太陽の塔の内覧について

資料5

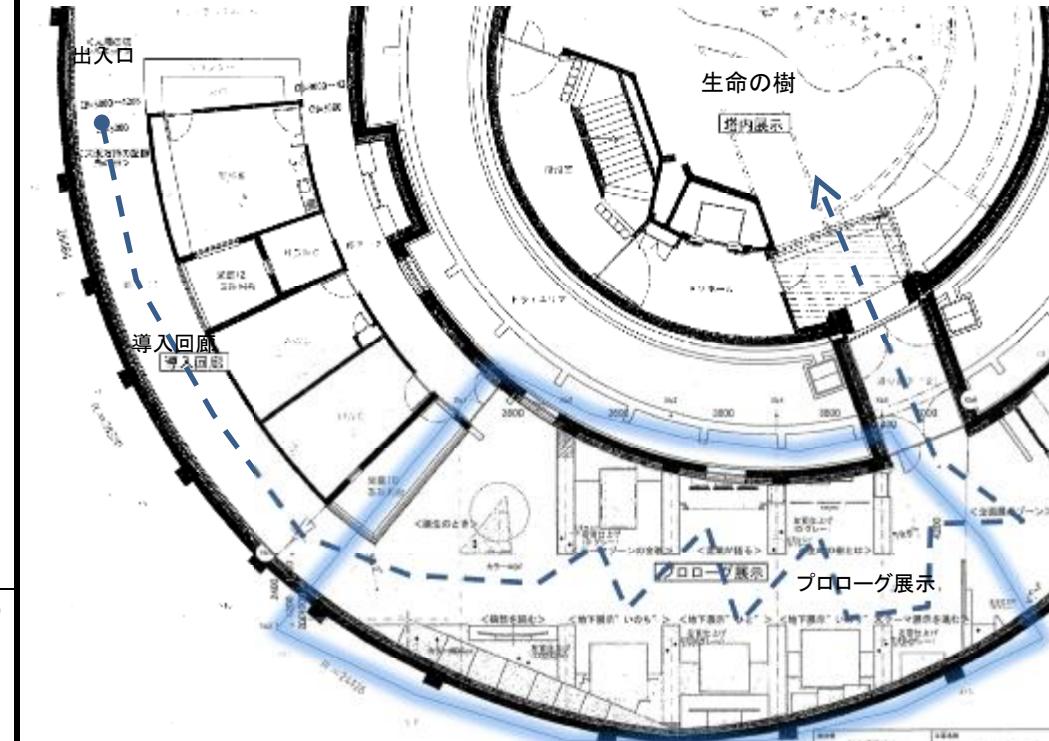
【案】	展示内容の変更(案)
整備イメージ		<p>【従来(案)】</p> 
審議に基づく設計の改定	<ul style="list-style-type: none"> 企画展示室内に多くの展示を詰め込みすぎであるとの意見を受け、展示の内容を変更。 	<p>1. 展示の意図 生命の樹の理解を深めるために、博覧会当時のテーマ館などを解説。</p> <p>2. 展示の内容</p> <ul style="list-style-type: none"> ①導入回廊 博覧会の写真を展示、天井の窓から塔を見上げる。 ②プロローグ展示：岡本太郎の太陽の塔の発想・創作の過程、当時の地下展示の様子などを模型、展示、映像により解説。 ③企画展示 ④生命の樹 ⑤空中展示：生命の樹を巡る階段に当時の空中展示の写真・解説文を設置。
整備内容	<ul style="list-style-type: none"> ①塔本体の耐震補強工事 ②最下層から上層まで「生命の樹」を鑑賞するため階段、エレベーターを整備。 ③出入口として、太陽の塔正面左側に階段、スロープ、外部エレベーター、塔右側に階段を整備。 ④最下層に展示室、事務室、WC等を増設。 	<p>【改定(案)】</p>  <ul style="list-style-type: none"> ・『いのり』(地底の太陽)を復元。 ・紗幕スクリーンを設置し、当時の展示空間の情景を3Dで投影し、テーマ展示の世界観を伝える。 ・当時の仮面や神像を展示。
整備費 (見込み)	約9億円	
運営費 (見込み)	約6千万円(年間)	
備考	◇展示の設計について再委託が必要。
